**Información de servicio** **Adaptación de gama****Ref. Corteco****01002369B**

CAMBIO MATERIAL

ACTUALIZACIÓN DEL DISEÑO

Figura 1: reten 01002369B
diseño antiguo

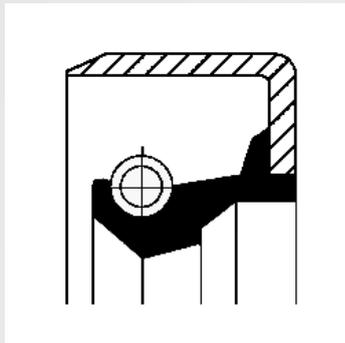
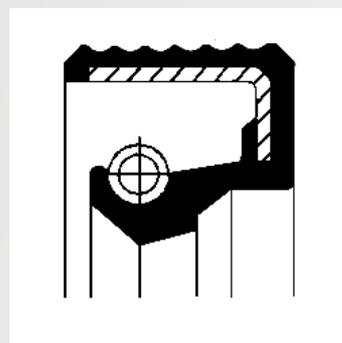
De acuerdo con las indicaciones del OEM, nuestro Almacén Central ha reemplazado el reten de aceite con la ref. 01002369B por la ref. 12010784B.

La principal diferencia es la cobertura del diámetro exterior: la cubierta de la versión anterior era metálica, mientras que la superficie exterior del nuevo diseño está cubierta con goma estriada. Esto asegura mejores prestaciones en estanqueidad estática.
